改善箇所説明図

基準不適合発生箇所

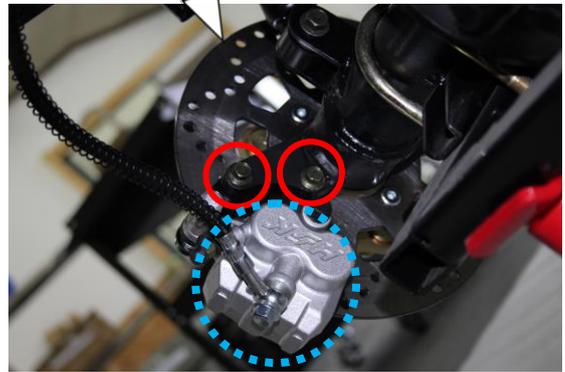
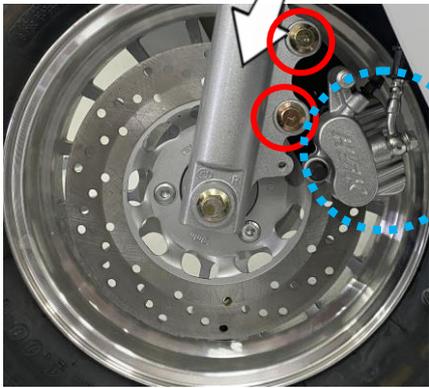
ブレーキキャリパーの固定ボルトにおいて、生産時の作業管理が不適切なため、過剰なトルクで締付けられているものがある。そのため、当該ボルトが破損した状態で使用を続けるとボルトが緩み、最悪の場合、キャリパーが脱落することで制動能力が失われるおそれがある。

全車両、前後ブレーキキャリパーの固定ボルトを対策品に交換する。

識別：前輪はボルト頭の色が真鍮色から銀色に変更される。

後輪はボルト頭の形状が六角形から丸型に変更される。
